SERVIZIO INFORMAZIONE

Note per il montaggio del braccio tenditore

534 0412 10

Costruttori:	Ford
Modelli:	Galaxy, Mondeo IV, S-Max
Motore:	1.8 TDCi
Riferimento OE:	6G9Q-6A228-BC/1425510 8G9Q-6A228-AA/1567809
N. art.:	534 0412 10

Figura 3: Vite

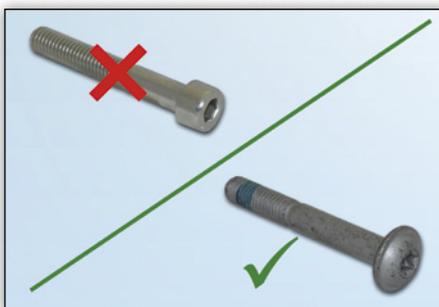
Per il montaggio del braccio tenditore di Schaeffler Automotive Aftermarket con codice 534 0412 10 è necessario prestare attenzione affinché la vite rimossa del braccio tenditore vecchio venga sostituita con la vite nuova in dotazione (**Figura 3**).

Servirsi assolutamente della vite in dotazione per il braccio tenditore!
